КОЛЬЦА РЕЗЬБОВЫЕ С ПОЛНЫМ ПРОФИЛЕМ  
ДЛЯ ТРУБНОЙ ЦИЛИНДРИЧЕСКОЙ РЕЗЬБЫ  
ДИАМЕТРОМ от 4" до 6"

ГОСТ  
18931—73

Изменение № 1 ГОСТ 18931—73 Кольца резьбовые с полным профилем для трубной цилиндрической резьбы диаметром от 4" до 6". Конструкция и основные размеры

Черт. 1

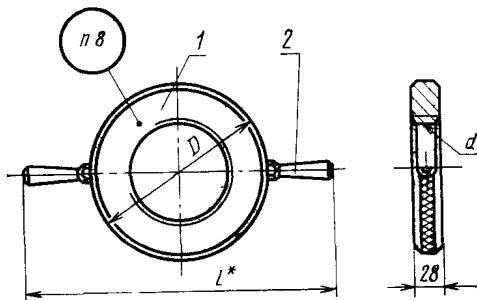
Пункты 2, 3, Таблицы 1, 2, Графа «Резьба». Заменить слова: «Номинальный размер, дюймы» на «Обозначение размера резьбы», «Число ниток на 1"» на «Число шагов на длине 25,4 мм».

Пункт 2. Таблица 1. Графу «Обозначение колец» изложить в новой редакции:

8216—0025  
8216—0026  
8216—0027  
8216—0028  
8216—0029

Пункты 2, 3. Пример условного обозначения. Заменить слова: «болта с правой резьбой труб. 4"» на «наружной резьбы правой G4», «Кольцо 8216—0020» на «Кольцо 8216—0025», «Кольцо 8216—0020/001» на «Кольцо 8216—0025/001».

Черт. 2

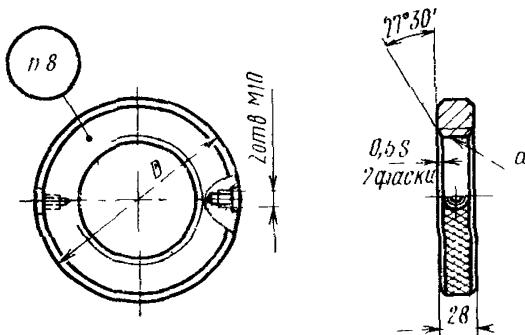
Пункт 3. Таблица 2. Графу «Обозначение колец» изложить в новой редакции:

8216—0025/001  
8216—0026/001  
8216—0027/001  
8216—0028/001  
8216—0029/001
